Zadavatel:	Dopravní podnik Ostrava a.s., IČ: 619 74 757, se sídlem Poděbradova 494/2, Moravská Ostrava, 702 00 Ostrava (dále jen „ Zadavatel “)
Veřejná zakázka:	Veřejná zakázka s názvem „ Modernizace TT na ul. 28. října v úseku Náměstí republiky – ul. Výstavní“, ev. č. ve věstníku Z2023-059906 (dále jen „ Zakázka “)
Režim a druh Zakázky:	Nadlimitní na stavební práce
Druh řízení:	Otevřené dle zákona č. 134/2016 Sb., o zadávání veřejných zakázek (dále jen „ ZZVZ “)
Věc:	Vysvětlení a doplnění zadávací dokumentace ve smyslu ust. §98 a §99 ZZVZ č. 7

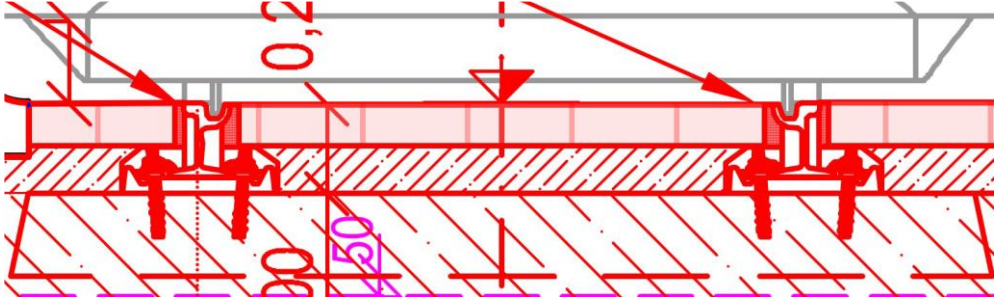
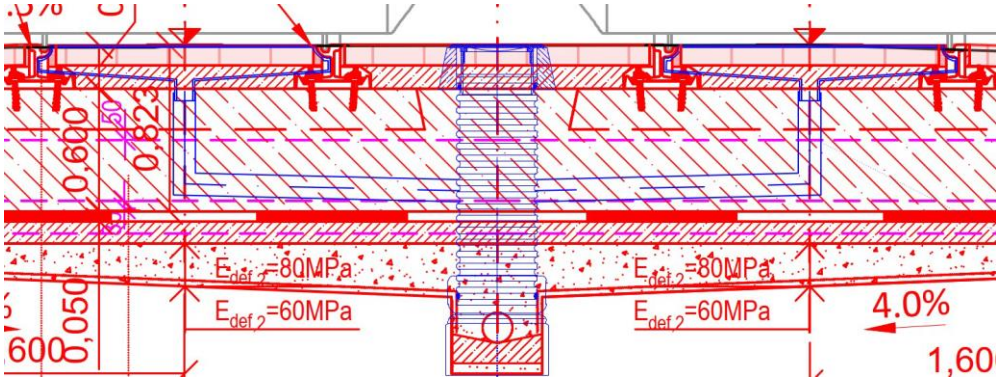
Žádost č.	52
Datum doručení:	7. 2. 2024
Přesné znění žádosti:	<p><i>V zadavatelem poskytnuté dokumentaci část D.2.1.1, D.2.1.2 příloha 4 VZOROVÉ PŘÍČNÉ ŘEZY je zakreslen následující detail:</i></p>  <p><i>Z detailu vyplývá, že velkoformátová řezaná kamenná dlažba v rámech je uložena přímo na plastové krytky upevňovadel. Jelikož má být dlažba o výšce 100 mm, je zřejmé, že je dlažba pouze volně uložena na plastové krytky upevňovadel, jelikož vzdálenost mezi plastovou krytkou a temenem kolejnice je 100 mm.</i></p> <p><i>Může zadavatel sdělit, jakým způsobem má být dlažba na plastových krytkách uložena?</i></p>
Reakce Zadavatele:	Podrobnost uložení, kladečský plán apod. řeší stupeň realizační a dílenské dokumentace, jejíž zpracování je součástí předmětu plnění Zakázky.
Žádost č.	53
Datum doručení:	7. 2. 2024
Přesné znění žádosti:	<p><i>V zadavatelem poskytnuté dokumentaci část D.2.1.1, D.2.1.2 příloha 4 VZOROVÉ PŘÍČNÉ ŘEZY je zakreslen následující detail:</i></p>  <p><i>Navržené řešení odvodnění tramvajové trati, tak jak je naprojektováno, de facto anuluje jakákoli antivibrační opatření.</i></p>

<i>Trvá zadavatel na uvedeném řešení odvodnění tramvajové trati?</i>
Reakce Zadavatele:	Jedná se o standardní odvodnění kolejového žlábků, kdy toto bude v detailu řešeno tak, aby byly dodrženy parametry útlumu vibrací. Finální podoba provedení bude opět zpracována v rámci realizační/dílenské dokumentace.
Žádost č.	54
Datum doručení:	7. 2. 2024
Přesné znění žádosti:	<i>V zadavatelem vydaném soupisu prací objektu SO 662 Tramvajový spodek jsou uvedeny položky číslo 80 Práce / výroba (9. modul. přístřešek), dle standardu DPO a SMO, číslo 81 Odpadkový koš dle standardu DPO a SMO a číslo 82 "Práce / výroba (zábradlí jednoduché), zábradlí dle standardu DPO a SMO. V názvu položek i i technické specifikaci se objevuje citace „dle standardu DPO a SMO“.</i> <i>Žádáme zadavatele o informaci, kde je možné získat tyto standardy, aby uchazeč mohl oslovit jednotlivé výrobce městského mobiliáře?</i>
Reakce Zadavatele:	Zpracovaná dokumentace přístřešků a mobiliáře vychází ze standardu DPO (městského mobiliáře Ostrava). Schéma přístřešků je předmětem výkresu č. 6 SO 661+ SO 662, schéma zábradlí je předmětem výkresu č. 9 SO 661+ SO 662. Výkres odpadkového koše přikládáme. Dokumentace dílenská/realizační je součástí předmětu plnění zhotovitele.
